**CONSEIL GÉNÉRAL DE VÉTROZ**  
**COMMISSION AGGLO**

**RAPPORT DU 1<sup>ER</sup> OCTOBRE 2018**

Réaménagement de la T9 – places et aménagements en dehors de la route cantonale

## 4.2 Place centrale (future Amigne)

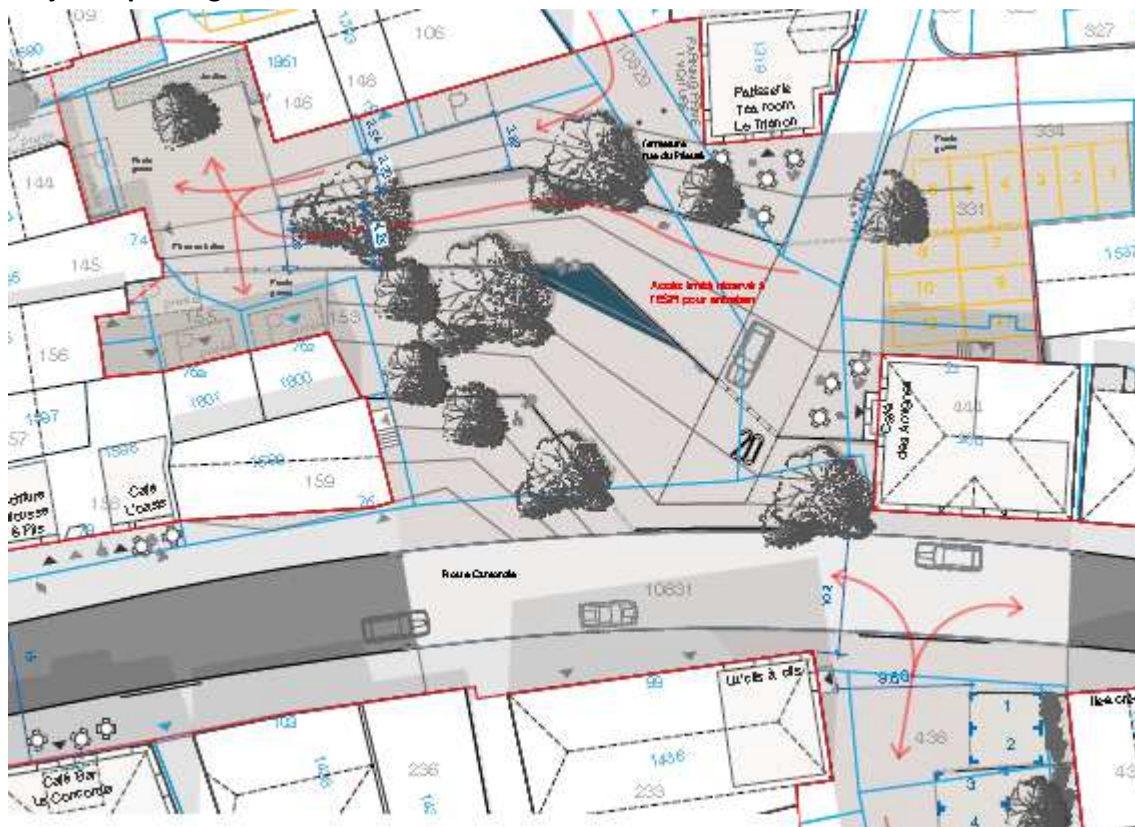
Pour cette place, la commission a fait les propositions suivantes :

- d'installer une fontaine avec des jets au sol en matière filtrante, un peu comme sur la place fédérale ou à la rue des Remparts à Sion. Ces jets pourront être arrêtés lors de manifestations.

- de doter la place d'équipements avec des bornes (au moins une par niveau) pour installer un petit marché ou favoriser des animations (branchements électrique et eau)

- de prévoir du mobilier déplaçable, pour toute saison (exemple place des Remparts à Sion)
- de mettre en place une structure métallique, avec des toiles triangulaires tendues (6 m.), pour créer des zones ombragées. Prévoir éventuellement le même équipement pour les commerçants

- de permettre aux cafés-restaurants de pouvoir étendre leurs terrasses sur la place
- de mettre à disposition des WC publics continuellement ouverts
- d'éviter de mettre un béton absorbant qui nécessitera d'importants travaux d'entretien (incrustation des saletés, cassures dues au gel)

Lors de la séance du 4 septembre 2018, la commission a pris connaissance que le pool va réfléchir pour mettre en place un ombrage plus important avec des arbres et voilages.

## 4.3 Place de l'Ancien Collège

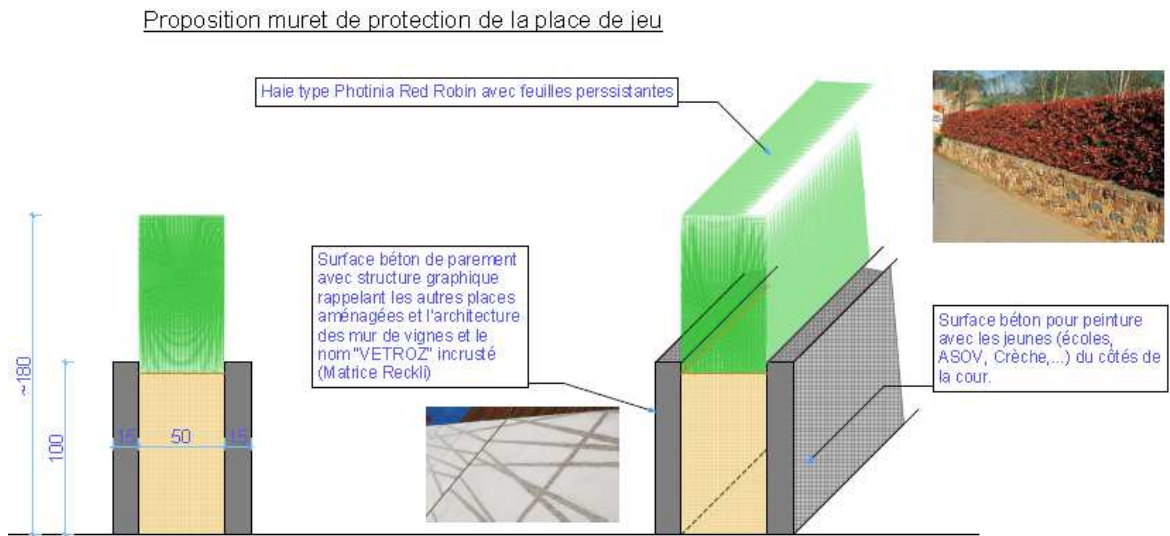
Pour cette place, la commission a fait les suggestions suivantes, en vue de créer un aménagement orienté pour les enfants :

- de créer de l'ombre au moyen de voiles triangulaires de 6 m.

- de prévoir du mobilier déplaçable (toute saison)
- d'installer des bancs et des tables pour inciter des moments de partage

- d'isoler, pour des raisons de sécurité, la place de la route cantonale au moyen de murets en béton (avec formes graphiques du côté route cantonale) d'une hauteur de 1 m., plantés d'arbustes

- de permettre l'utilisation du côté intérieur des faces des murets à la créativité des écoliers vétrozains
- d'installer une barrière dans le passage entre les murets, afin d'éviter que des enfants ne puissent sans autre échapper à la vigilance des accompagnants

- de placer des bordures au sol pour marquer le changement de zones entre l'Av. des Vergers (zone piétonne – 20 km/h) et la route cantonale (50 km/h)
- de trouver une solution pour offrir des WC, disponibles en permanence, entre cette place et la Centrale

- d'éviter des arbres fruitiers pour des questions d'entretien et guêpes
- d'envisager dans le secteur des jeux des enfants des revêtements synthétiques mous (possibilité de varier les couleurs)

- de conserver le plus de végétal possible au sol dans la partie médiane (gazon)
- d'imaginer un point d'eau un peu plus important pour les enfants
- d'installer un abri bus au fond de la place

Lors de la séance avec les représentantes du pool, la commission a pu découvrir qu'une partie de ses propositions ont été retenues, avec l'augmentation de la surface engazonnée, l'installation de toiles pour faire de l'ombrage.

## Proposition de la Commission

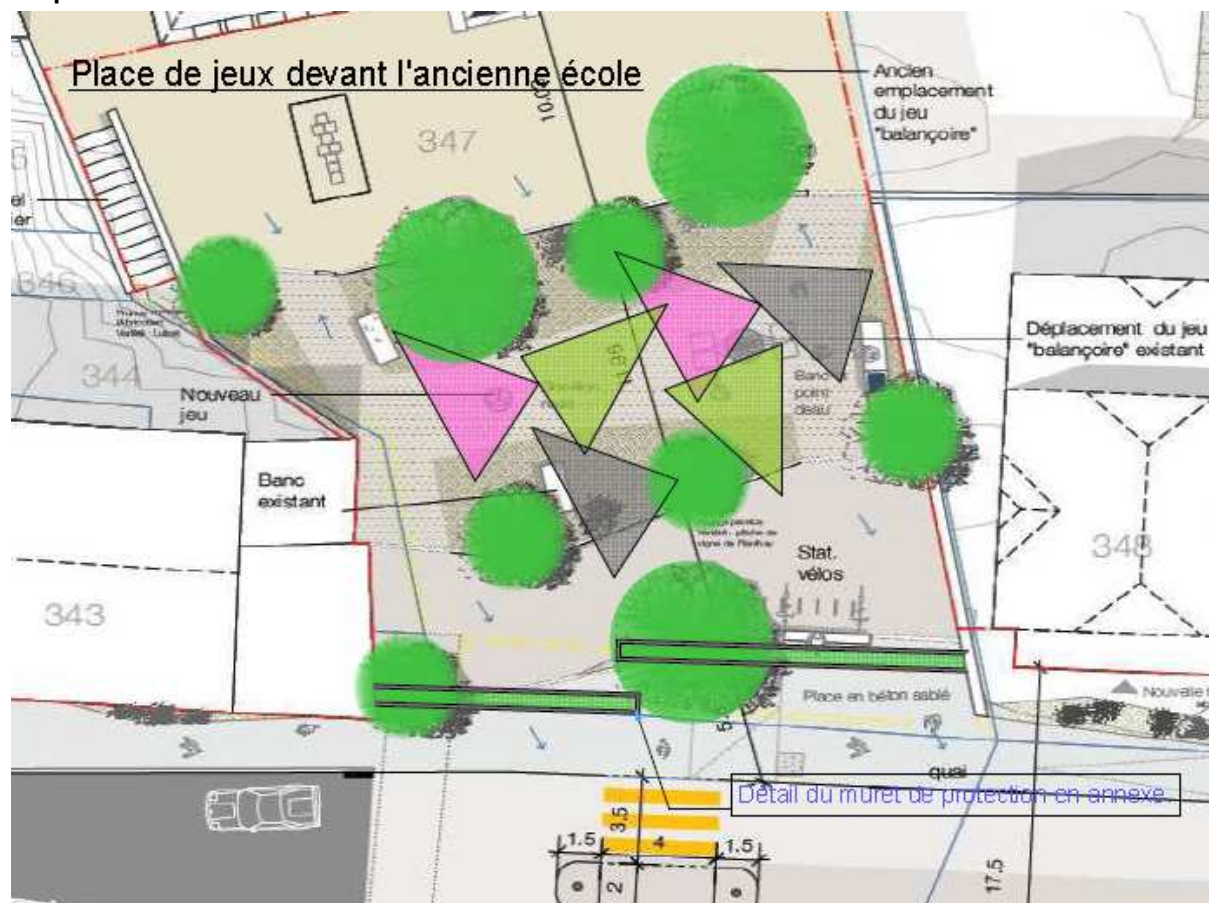
Pour la placette au sommet de l'Av. des Vergers, la commission ne juge pas nécessaire d'y installer un point d'eau.

### Question 2.2.3

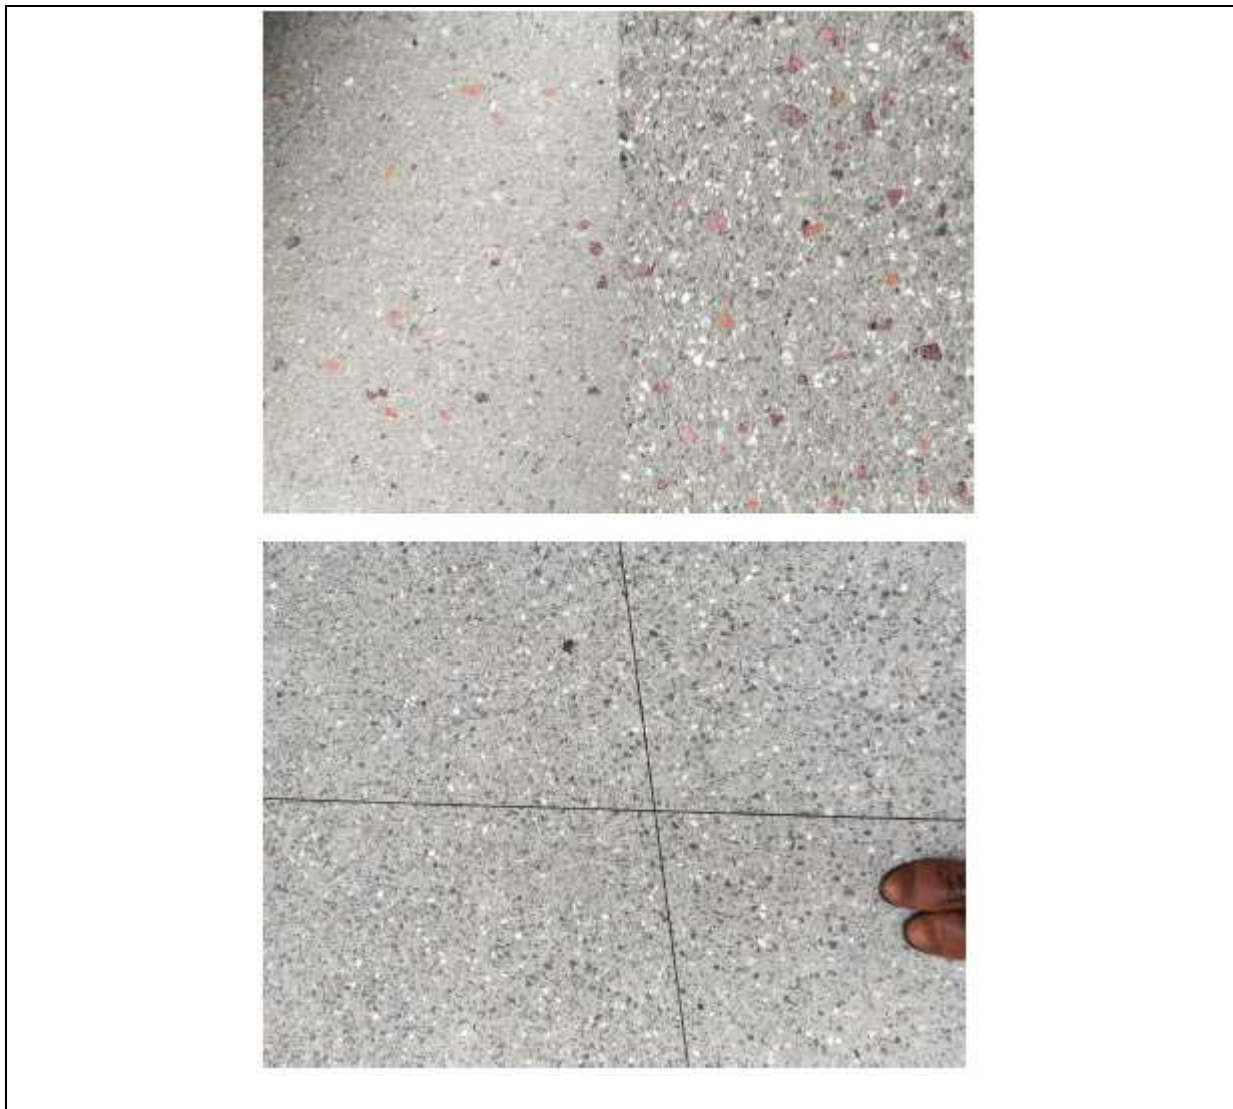
Serait-il possible de prévoir un revêtement plus chaleureux que le béton gris ?

Ce matériau, présent à Vétroz dans plusieurs aménagements, parle de la minéralité du sol et de la gestion de la topographie. Il nous semblait important d'être cohérent avec l'ensemble.

Le béton proposé a un rendu qui évoque les qualités esthétiques, structurelles et le savoir-faire local. Les types de béton proposés ne sont pas uniformes et donc revêtent des textures et des teintes différentes.

Il est travaillé pour faire apparaître plus ou moins intensément les morceaux de pierres concacées et par endroits. Des granulats allant du brun, au noir ou au blanc vont être mélangés ensemble. Le traitement de surface (sablé ou désactivé) fera davantage apparaître les cailloux et moins l'aspect gris monotone que vous décrivez. Nous sommes en train d'effectuer des tests pour trouver la bonne palette.

Des éclats de verres colorés polis (pour éviter tout risque de blessure) seraient incrustés dans ce béton aux endroits les plus précieux. Ils évoquent les couleurs des paysages de vignes en automne. Ci-dessous, vous trouverez une image de l'échantillon avec des inclusions de verres en surface.
